Št.: 8.4.6./2023-PTPP-PMM-026

**Zadeva:** Vloga za pridobitev okoljevarstvenega soglasja za poseg:  
Vzdrževalna dela v javno korist cestnega telesa in objektov na odsekih AC A1/0046 in 0646 Domžale—Šentjakob, A1/0047 in 0647 Šentjakob—LJ (Zadobrova), 0145 priključek LJ Šentjakob in 0189 priključek LJ Sneberje:  
**PREDLOŽITEV DOKAZOV**

**Zveza:** Dopis MOPE št. 35428-6/2023-2570-28 z dne 27. 10. 2023

**Slika1 (vir: PNZ 2019): Projekcija prometnih obremenitev v enoti PLDP leta 2040 v obstoječem stanju 4-pasovna AC (levo) in v načrtovanem stanju 6-pasovna cesta (desno).**

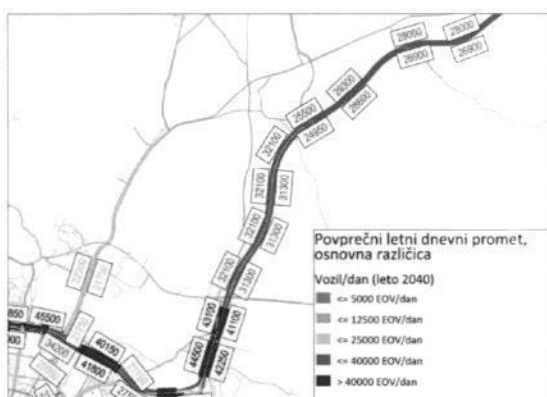
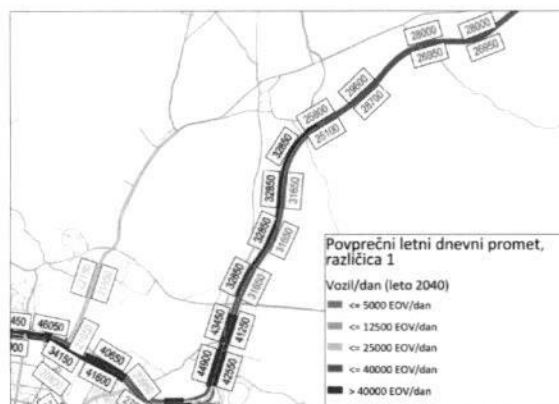
V zvezi s pripombo, ki se nanaša na celoten generiran promet (tudi spodbujeni promet ter prikaza izračuna razlike med napovedjo brez in z vzpostavitvijo 3. pasu), ter vključitvijo dodatnih poti, ki niso načrtovane ali predvidene, pojasnjujemo sledeče:

Kot omenjeno v poglavju »7. Ugotovitve naloge« v prometni študiji, posredovani 15. 9. 2023, projekcija prometnih obremenitev kaže, da bo promet ob uvedbi 3. pasu narasel do 2%. Dana projekcija izhaja iz prometne študije izdelane v sklopu Idejne zasnove (elaborat 18\_770, PNZ d.o.o., po recenziji avgust 2019), ki je zajemala celotno območje urbane regije Ljubljane in širše (v prilogi tega dopisa). Dano prometno povečanje se pričakuje iz vzporednega cestnega omrežja, ki ga del vozil danes uporablja, zaradi preseganja kapacitete AC, sploh v času prometnih konic. Uvedba tretjega prometnega pasu torej ne bo povzročila omembe vrednega povečanja prometa, bo pa ključno pripomogla k povečanju kapacitete AC trase oz. k relativni izenačitvi razmerja med prometnimi obremenitvami in kapaciteto trase AC.

Dodatno bi želeli pojasniti, da se z vzpostavitvijo tretjega pasu obremenitev AC ne poveča le zaradi inducirane prometa, temveč gre za pretežno preusmerjeni promet, ki se bo po izvedbi posega iz vzporednega omrežja preusmeril nazaj na AC. Induciranega prometa bo sorazmerno malo in bo predvsem lokalne narave (okolica Domžal). Treba je poudariti, da gre s posegom za izboljšane pretočnosti prometa, ki je pretežno posledica dnevnih migracij, in ne za povečanje tranzitnega prometa na območju posega in posledično na celotnem AC koridorju.
